RELATÓRIO DE FISCALIZAÇÃO TÉCNICA DOS SISTEMAS DE ÁGUA E ESGOTO DO MUNICÍPIO DE SÃO CARLOS

PRESTADOR: SERVIÇO AUTÔNOMO DE ÁGUA E ESGOTO DE SÃO CARLOS - SAAE

Verificação de Não Conformidades

Americana, abril de 2023

Foto 6 - Tela do Centro de Controle Operacional
(Telemetria e Telecomando)

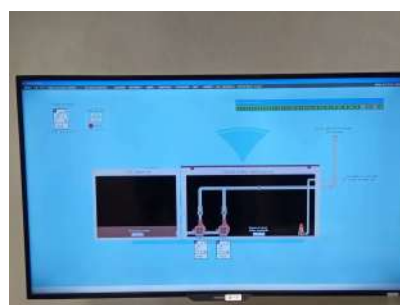
[EEE-7.12] Observações sobre EEE-7.12

Efetuar a roçagem e limpeza da área da estação elevatória de esgoto Damha Golf.

Foto 1 - Vista interna da estação elevatória de esgoto Eco Tecnológico Damha

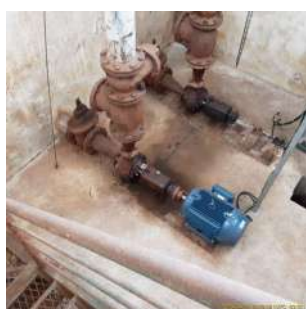
No momento da inspeção foram identificadas as seguintes não conformidades, nos termos da Resolução ARES PCJ nº48/2014.

Foto 8 - Tubo de medição de nível

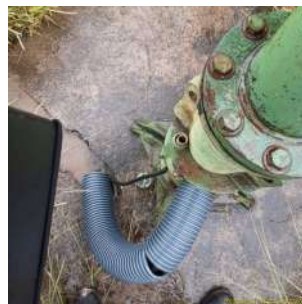
O SAAE atendeu a recomendação de (CAP) no tubo de medição de nível (foto 8) em 30/04/2023.

Foto 8 - Tubo de medição de nível

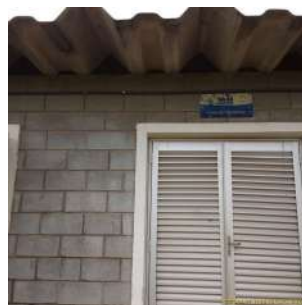
[CSB-2.9] Observações sobre CSB-2.9	Recomenda-se instalar CAP no tubo de medição de nível (foto8).
[CSB-2.17] Ausência de manutenção, limpeza, conservação e segurança	SIM
[CSB-2.17] Observações sobre CSB-2.17	Efetuar a roçagem e limpeza da área
